监理工程师通知单

工程名称：新沂市 35 万千瓦（一期 25 万千瓦）户用分布式光伏项目

编号：ZHJL-XY-TZD-AZ-025

内 容：关于监理方及业主方施工现场验收检查整改通知

图三

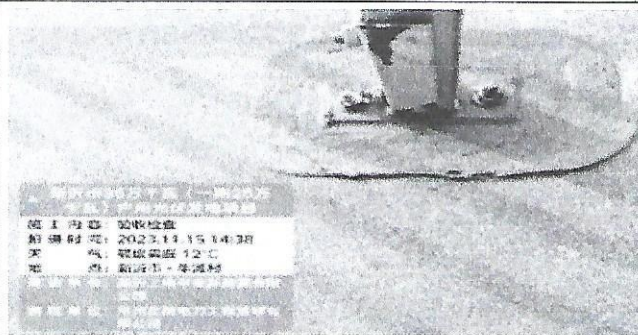
- 1、接地扁铁焊接处未除锈；
- 2、防水起皮开裂；
- 3、扁铁焊接处未按要求三面焊接；
- 4、部分支架切割处未除锈；
- 5、电表箱防火封堵未做；
- 6、逆变器下方软管未开孔；
- 7、逆变器下方电缆未编号；
- 8、接地喷涂黄绿漆不符合要求；
- 9、接地扁铁未按要求焊接使用螺栓连接；
- 10、屋面未做防水；
